Excmo. Ayuntamiento de
Icod de los Vinos

**SUBSANACIÓN DE LAS OBSERVACIONES
CONTENIDAS EN EL ACUERDO DE LA
COTMAC DE FECHA 10 DE NOVIEMBRE DE
2006, CONTENIDAS EN EL TEXTO 10.**

ANEXO DOCUMENTO 10 MODIFICADO EN MARZO 2009 "PLAN GENERAL DE ORDENACIÓN DE ICOD DE LOS VINOS"

ASUNTO: PLAN GENERAL DE ORDENACIÓN. DOCUMENTACIÓN COMPLEMENTARIA AL ANEXO JUSTIFICATIVO DE LAS SUBSANACIONES REALIZADAS EN EL TEXTO 10 DEL PGO DE ICOD DE LOS VINOS PARA CUMPLIR LOS REPAROS SEÑALADOS EN EL INFORME DE LA DIRECCIÓN GENERAL DE URBANISMO.
INFORME DE FECHA: 15 de abril de 2009

Ambito: Travesía de La Vega
SITUACIÓN: Término (La Vega).

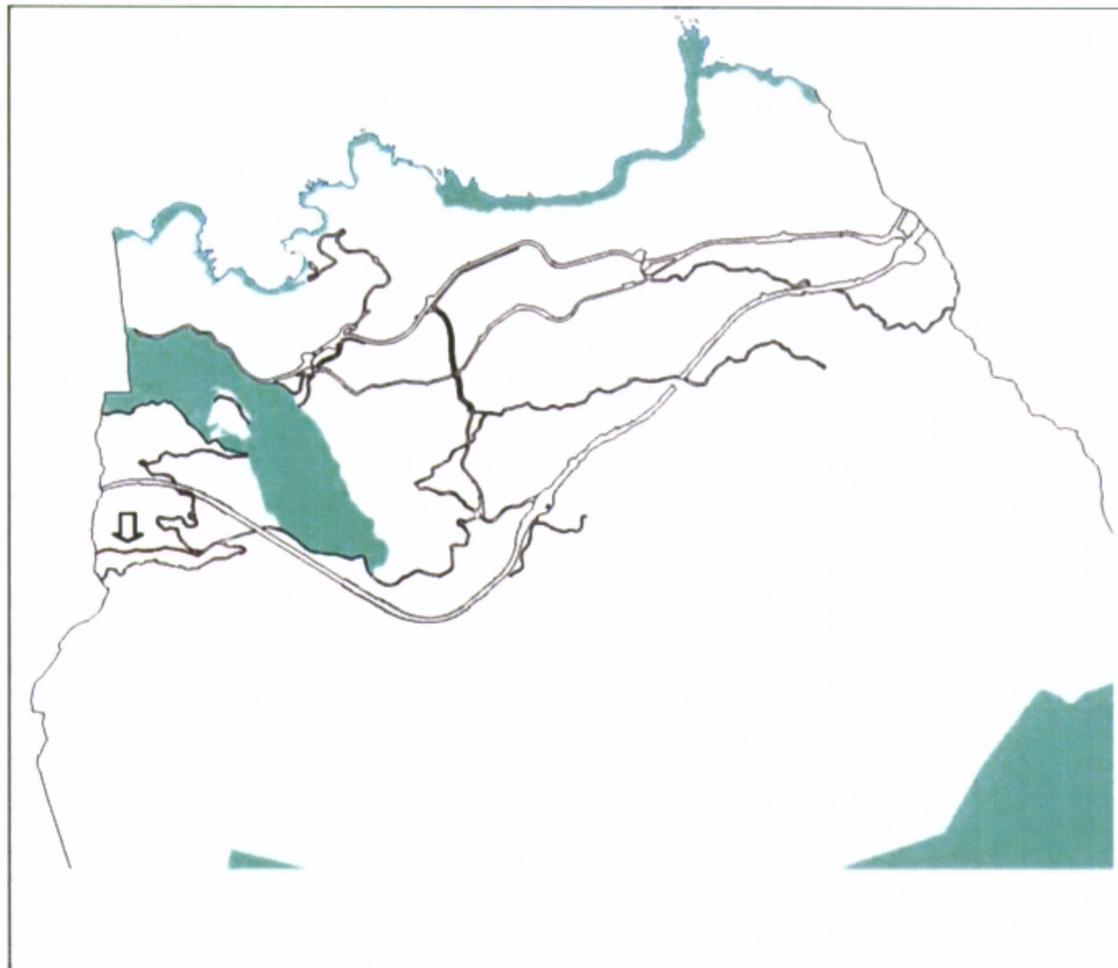
En el documento anterior el sistema viario propuesto para la Vega, que en el documento 10 inicial se había señalado como suspendido se corrigió con la ordenación prevista en el documento 8 de aprobación definitiva como sistema general de la red viaria pero no se incluyó la ficha correspondiente como sistema general por lo que se debe incorporar la ficha anexa que se acompaña al fichero de sistemas generales.

Se adjunta la ficha anexa del sistema general de la red viaria de La Vega.
(Esta ficha debe unirse al Fichero de Sistemas Generales)

Tipo de vía C-60

-Carriles por sentido	2 x 3,50 m
-Arcenes	1,00-1,50 m
-Bermas (en su caso)	0,75 m
Longitud aproximada.....	1,1 Km

312[0]1.....	1.642 m2s
Tramo con aprobación definitiva suspendida	
313[1]2.....	2.078 m2s
313[1]3.....	5.491 m2s
312[0]4.....	599 m2s
312[0]5.....	1.527 m2s
